Klima og Ressourcer
Kontaktperson: Tine B. Schrøder
E-mail: tbs@rsyd.dk
Direkte tlf.: 24 60 30 12
KS: GG
Dato: 23. marts 2020
Sagsnr.: 18/44818
Skabelonversion: 7

TILLÆG TIL

TILLADELSE AF 24.05.2019 TIL ERHVERSMÆSSIG RÅ-
STOFINDVINDING AF SAND, GRUS OG STEN PÅ EN DEL AF
MATR.NR. 41U KIRKEBY BY, KIRKEBY I SVENDBORG KOM-
MUNE.

Bilag 1 Oversigtskort

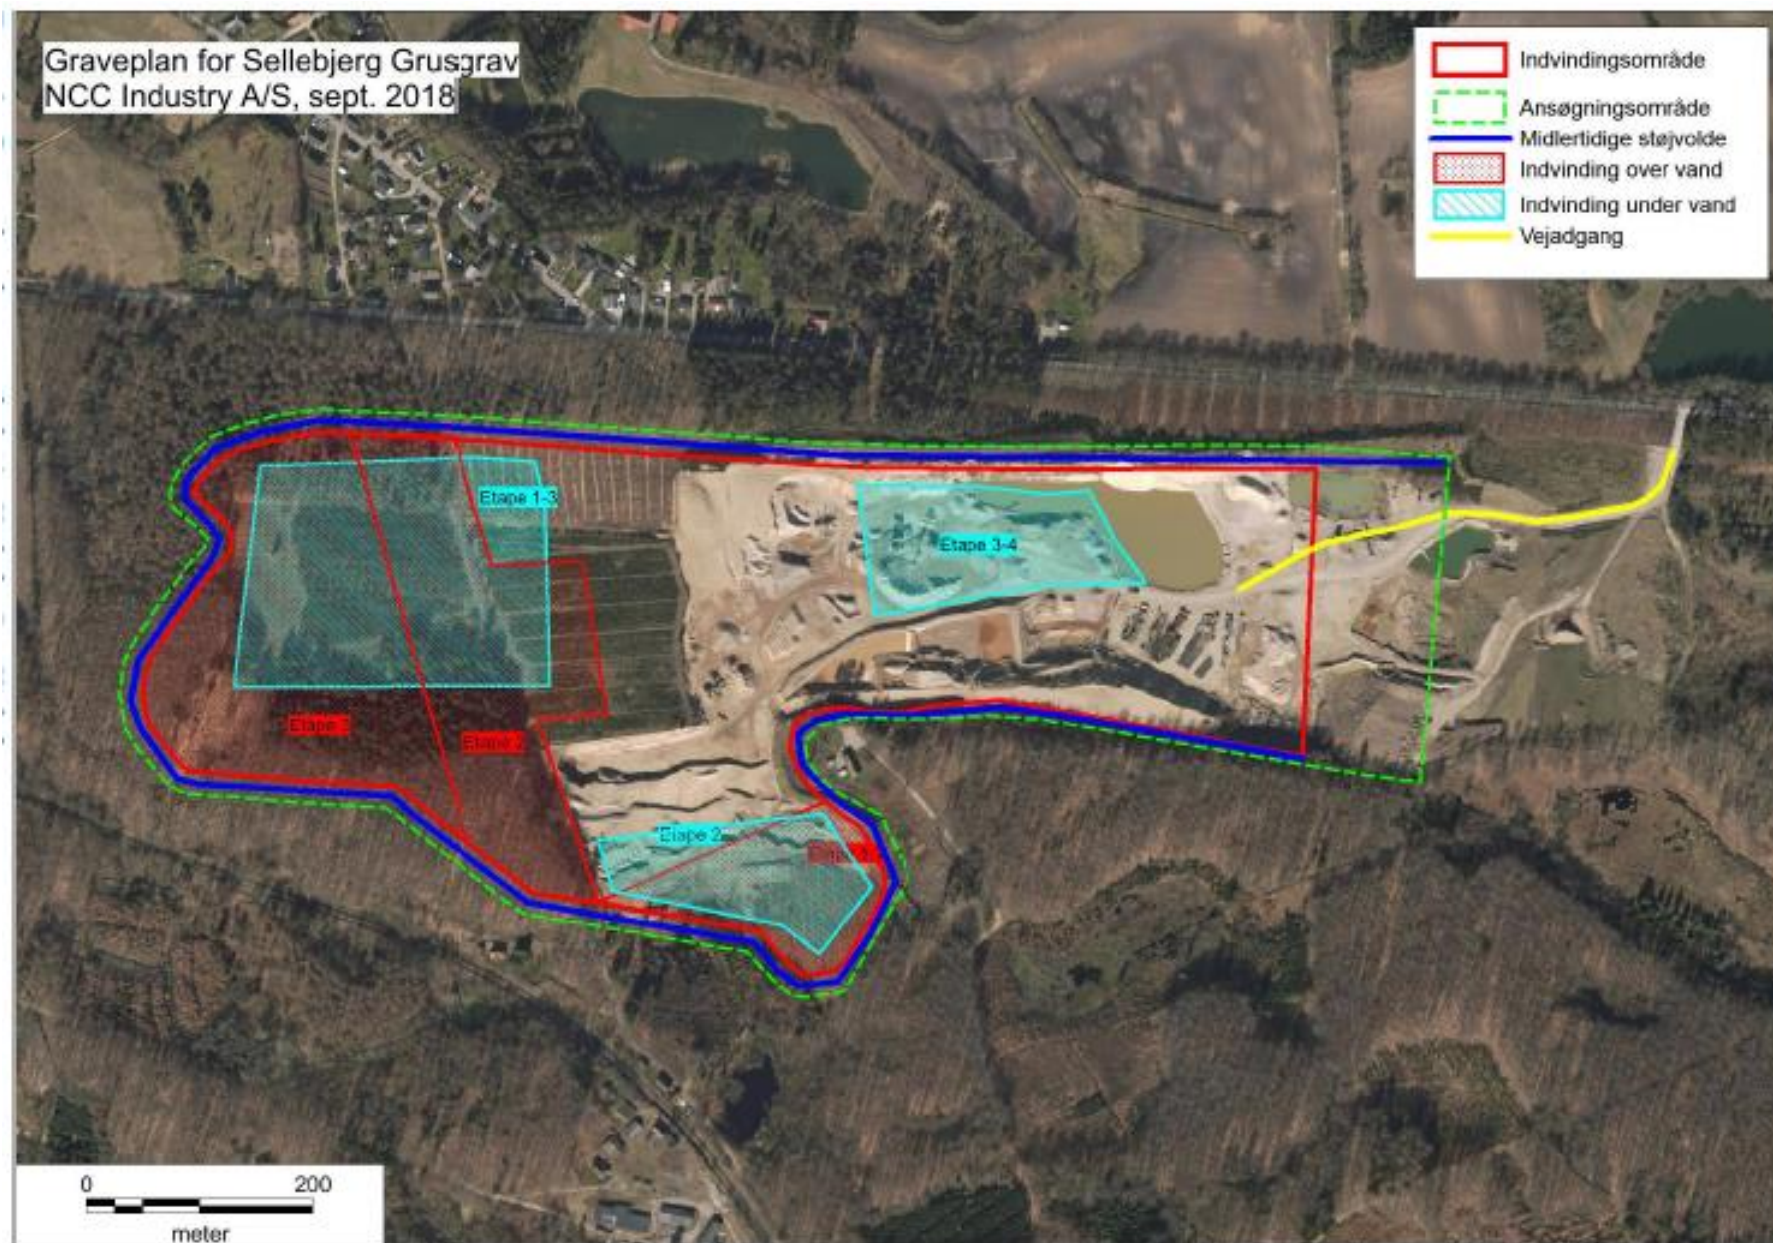
Region Syddanmark meddeler hermed tillæg til tilladelse til indvinding af sand, grus og sten på yderligere ca. 2ha på matr.nr. 41u Kirkeby By, Kirkeby, jf. kortet i figur 1. Der tillades indvinding som hidtil op til 300.000 m³ på arealet i sammenhæng med indvindingen på det øvrige indvindingsområde på matr. 41u Kirkeby By, Kirkeby i Svendborg Kommune.

I dette afsnit fremgår de vilkår, som regionen har truffet afgørelse om skal ændres, tilføjes eller slettes som supplement til de allerede gældende vilkår i den eksisterende tilladelse (herefter kaldet hovedtilladelsen). Vilkårene er som udgangspunkt stillet med hjemmel i råstofloven. Det fremgår, hvis de er stillet efter anden lovgivning. Bilag 1 og 3 (oversigtskort og efterbehandlingsplan) er ligeledes ændret.

Bilag 3 - efterbehandlingsplan

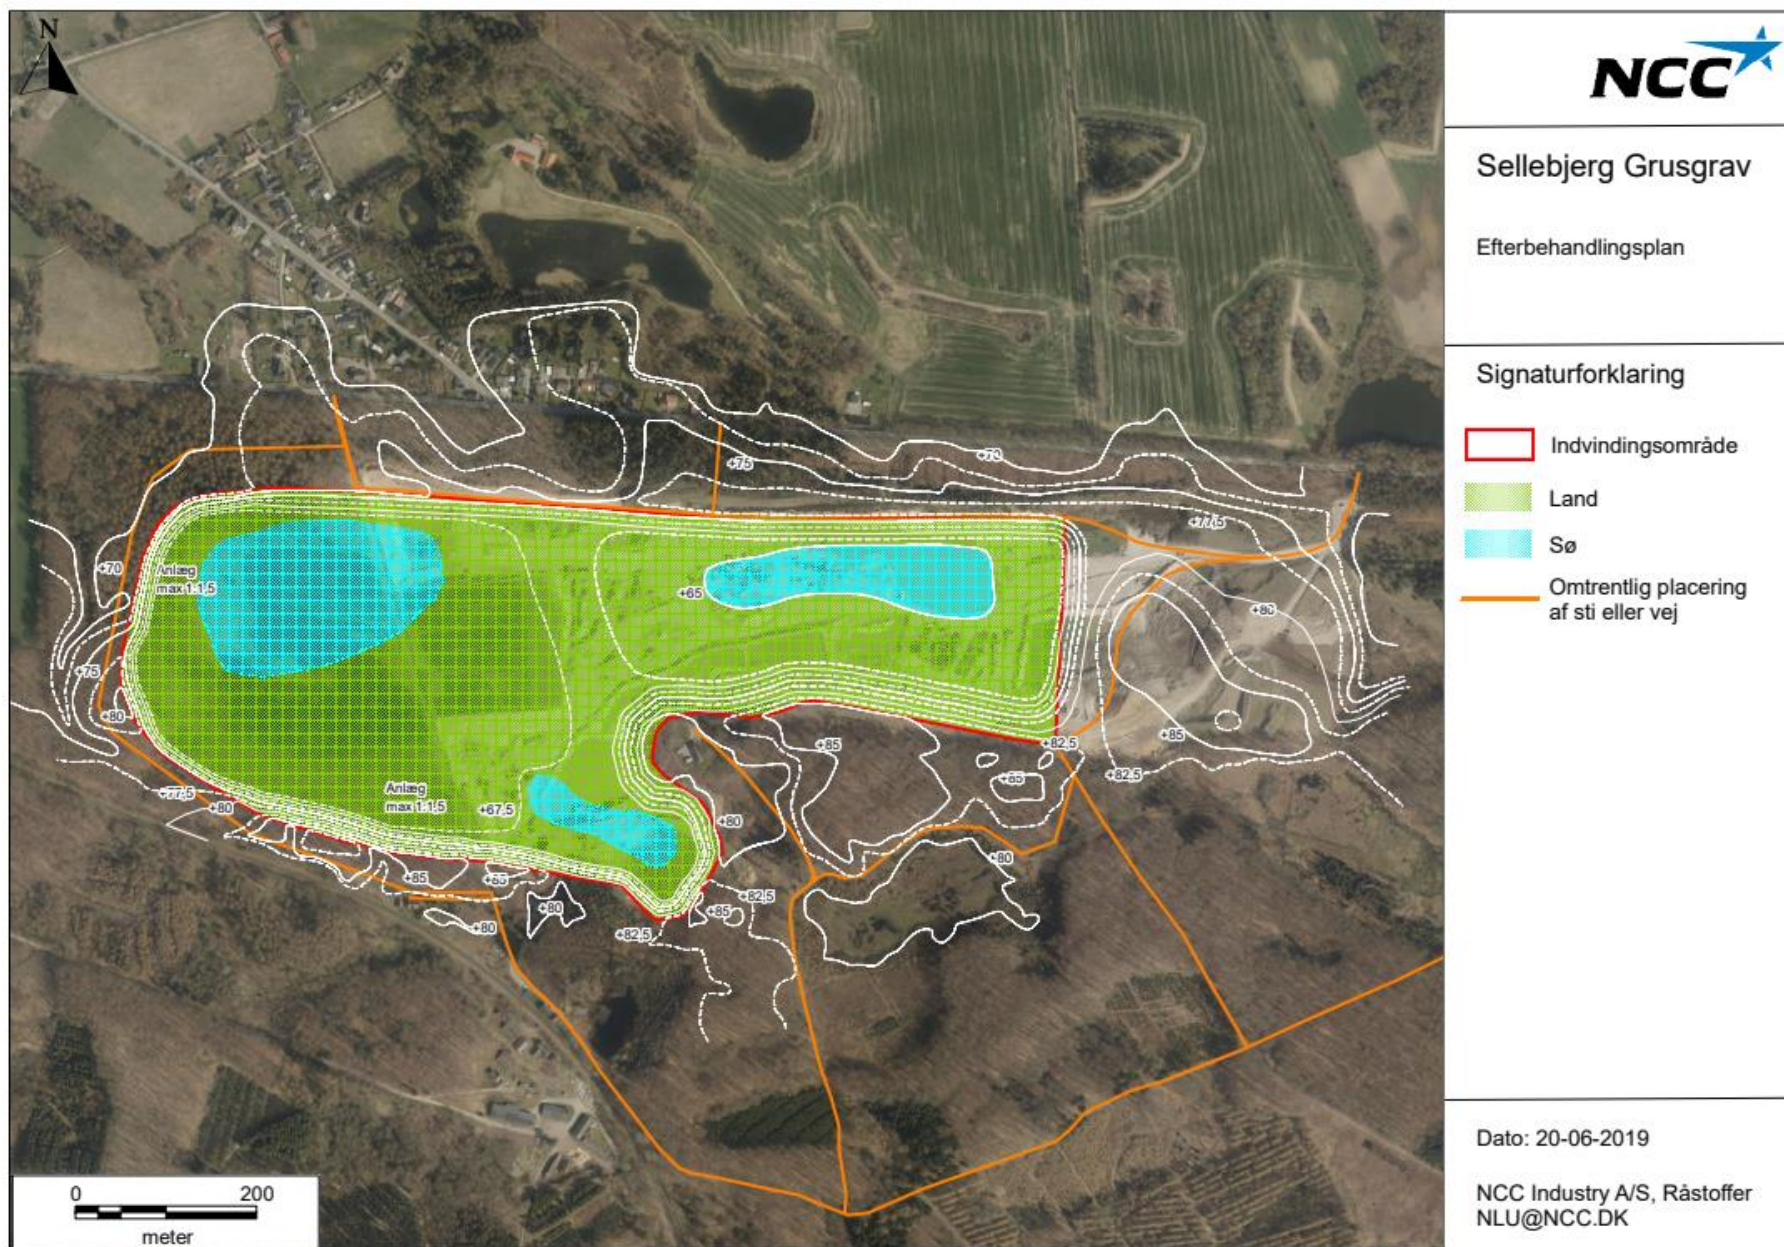
72. Efterbehandlingen skal følge den reviderede efterbehandlingsplan, se bilag 3. Alle større ændringer i efterbehandlingsplanen skal godkendes af Region Syddanmark. **Vilkår 58 i hovedtilladelsen bortfalder.**

Den reviderede efterbehandlingsplan er udarbejdet ud fra efterbehandlingsplanen i den eksisterende tilladelse. Den reviderede efterbehandlingsplan er vedlagt som bilag 2 og 3. Af planerne fremgår det at der skal efterbehandles til skov og natur (herunder søer). Graveplanen er som hidtil, da den eksisterende plan følges.
